Anhörungsverfahren im Planfeststellungsabschnitt (PFA) 1.3 „Filderbereich mit Flughafenanbindung“ des Projekts S21 – Einwendung: Kritik an der Leistungsfähigkeit des Gesamtprojekts

Anträge auf Nachlieferungen des Vorhabenträgers zu unvollständigen und fragwürdigen Argumentationen

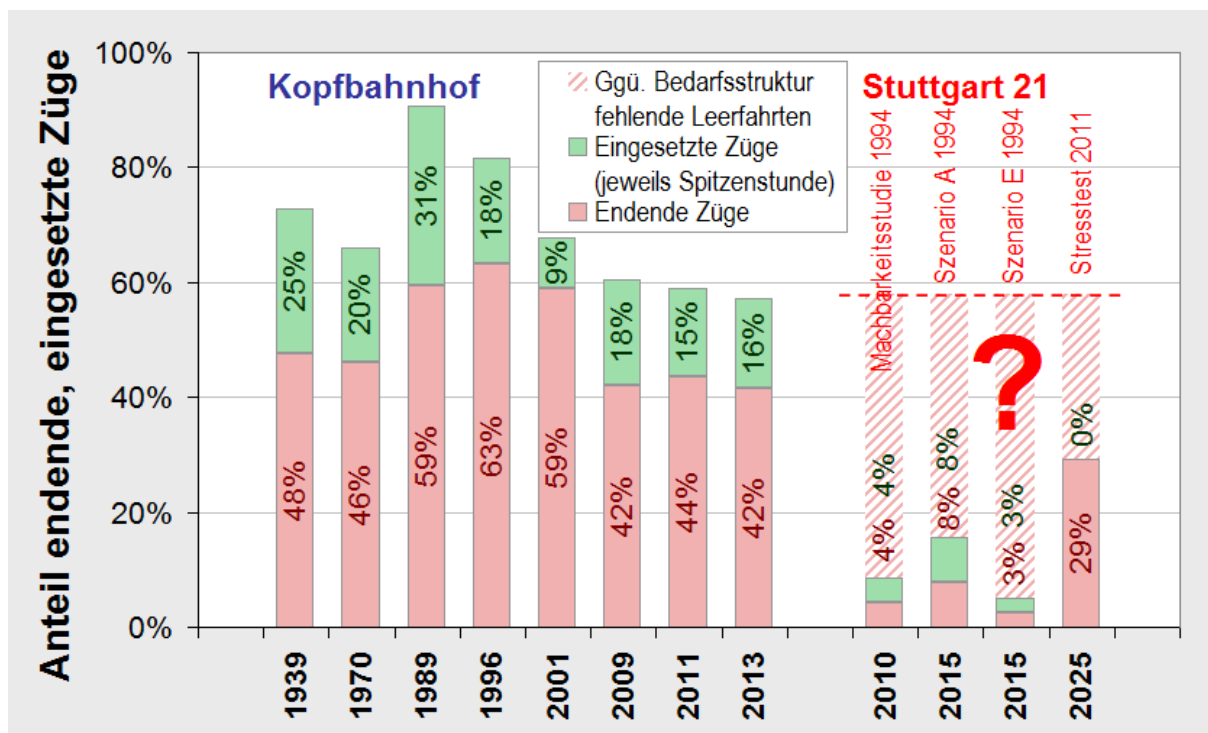
Antrag 26: Der Vorhabenträger möge darstellen, inwieweit die weitgehende Eliminierung von eingesetzten und endenden Zügen in der Spitzenstunde in den Szenarien M (Machbarkeitsstudie), A und E der Planfeststellung dem damals prognostizierten Bedarf entspricht.

Antrag 27: Der Vorhabenträger möge ausweisen, inwieweit in den bisherigen Planfeststellungsunterlagen ein derart geänderter Bedarf prognostiziert wird, dass wie im Stresstest gar keine Züge mehr in der Spitzenstunde eingesetzt werden müssen.

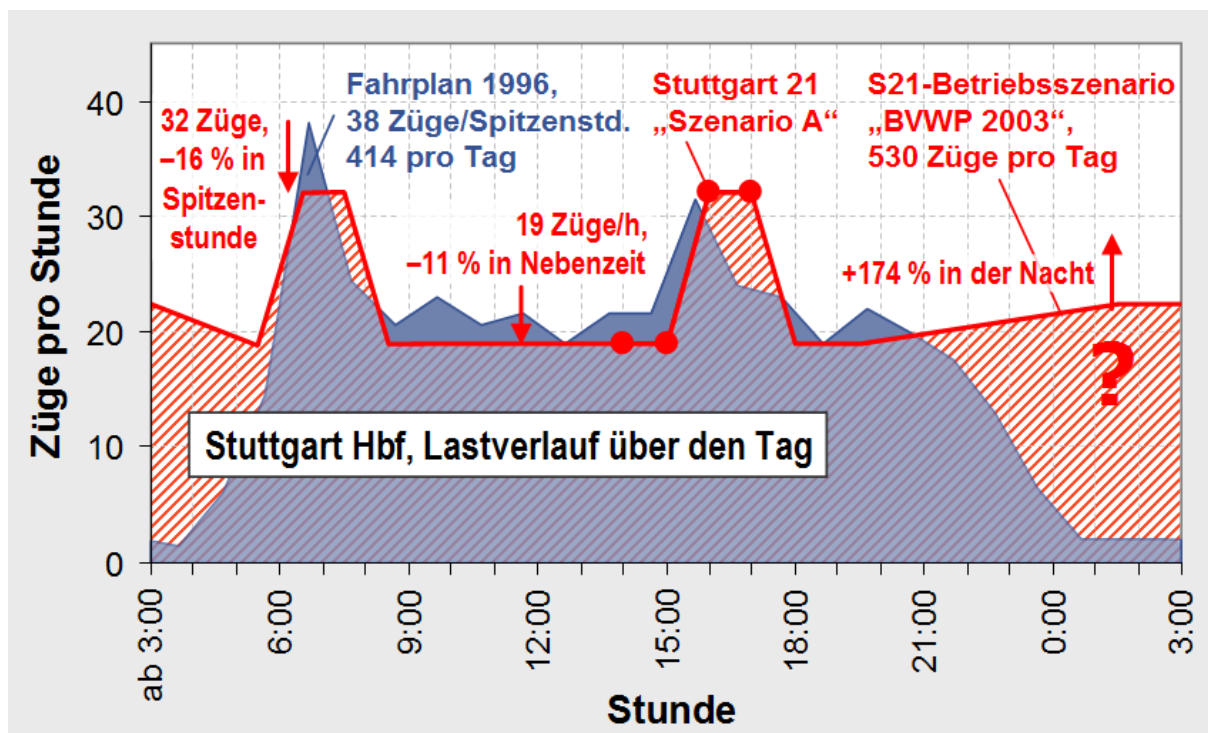
Antrag 68: Der Vorhabenträger (oder Prof. Heimerl) möge bestätigen, dass diese Anlage Nr. 41 in der Fassung, die Grundlage des Planfeststellungsbeschlusses war, nicht enthalten ist. Er möge erläutern, wie es dazu kam, dass in die Planfeststellung nur eine reduzierte Fassung des Gutachtens eingebracht worden war und möge mitteilen, wer für die Kürzungen verantwortlich ist.

Nachdem Anlage Nr. 41 offenbar nicht in der Planfeststellung enthalten war, fehlt auch diese Grafik, in der die Auslegungsleistung hätte halbwegs übersichtlich abgezählt werden können. Eine klare Offenlegung der Auslegungsleistung wäre allerdings auch damit ohne eine klare Benennung der Zugzahlen nicht erkennbar.

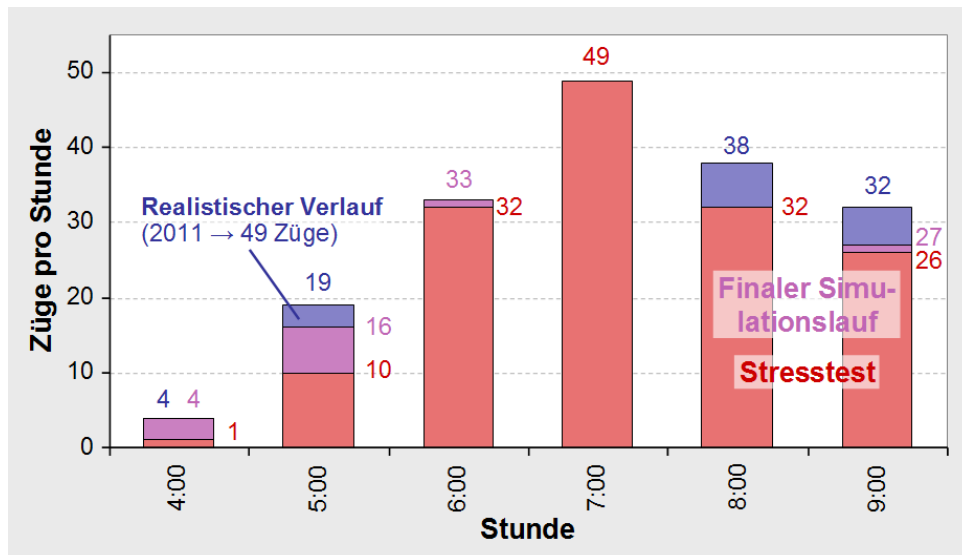
Die fehlenden Züge vor und nach der Spitzenstunde entlasten den Stresstest besonders, da auch noch entgegen der Vorgabe über vier Stunden gemittelt wird. Wenn der Vorhabenträger die Lastkurve auf Ankünfte bezieht und damit den Bedarf für eingesetzte Züge ausblendet, ist auch dieser Fehler eingestanden.

den Zielwert von 49 Zügen in der Spitzenstunde ein Bedarf an Zügen, wie in den blauen Säulen in Abb. 9. dargestellt. Gegenüber den im Stresstest in der Grundsimulation geplanten Zügen fehlen 24, gegenüber dem Finalen Simulationslauf fehlen 14 Züge gegenüber einem realistischen Verlauf, insbesondere in der wichtigen Stunde 8, hier fehlen alleine 6 Züge. Ihre überproportionale Entlastung begünstigt erheblich die Erholung des Verspätungsgeschehens von der Belastung der Spitzenstunde.
